**AVIS RELATIF À LA PROTECTION
CONTRE LES EVENTUELS EFFETS NOCIFS ET NUISANCES
PROVOQUÉS PAR LES RAYONNEMENTS NON IONISANTS
GÉNÉRÉS PAR DES ANTENNES ÉMETTRICES STATIONNAIRES**

Commune : TROIS-PONTS - Exploitant : CITYMESH

Référence exploitant : LG05165_A

Rapport n° 1718 / 2025

Figure 1 : Vue en plan des lieux de séjour et des points de contrôle

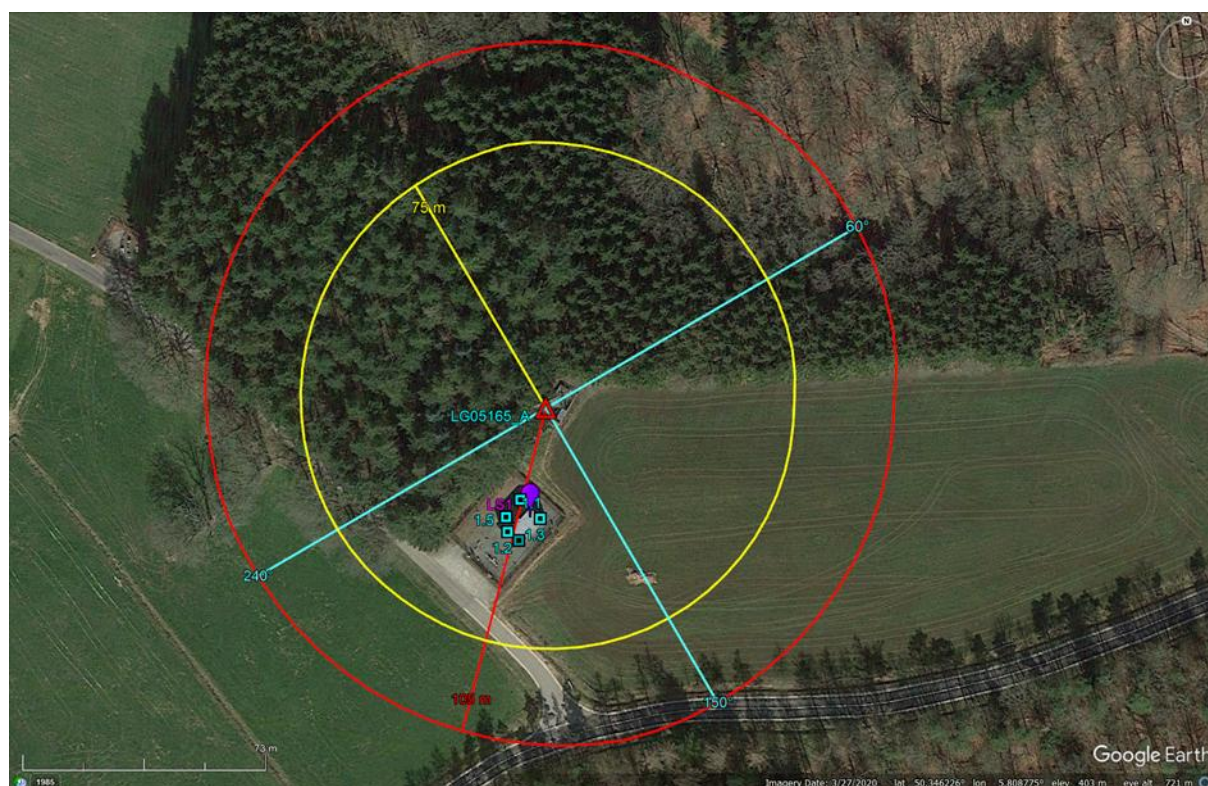
Les fréquences d'émission, la puissance rayonnée par chacune des antennes et leur gain permettent de déterminer le rayon de la zone à analyser. Tout dépassement de la limite par installation est exclu en dehors de cette zone. Le tableau 2 reprend les 35 LS² pour lesquels l'indice d'exposition est le plus élevé. Les différentes colonnes indiquent :

- le numéro du point de contrôle repris sur un des plans de la figure 1;
- le numéro du LS dans lequel se trouve le point de contrôle de la 1^{ère} colonne ;
- l'atténuation d'obstacle prise en compte pour le calcul de l'indice d'exposition dans le LS ;
- le résultat du calcul de l'indice d'exposition.

N° point de contrôle	LS	Atténuation (dB)	Indice d'exposition relatif à la limite par installation IE_i
3	LS1	3,0	0,017
2	LS1	3,0	0,015
4	LS1	3,0	0,015
1	LS1	3,0	0,014
5	LS1	3,0	0,014

En ce qui concerne les antennes de l'installation mentionnées dans le tableau 1, la distance maximale à laquelle la limite pourrait être atteinte, à l'extérieur, est égale à 98,1 m. S'il n'y a pas de LS à une distance inférieure, les antennes respectent forcément la limite d'immission.

Dans le cas des LS situés à l'intérieur des bâtiments, une atténuation d'obstacle est prise en compte et il en résulte que la distance maximale à laquelle la limite pourrait être atteinte se réduit à 70,0 m.
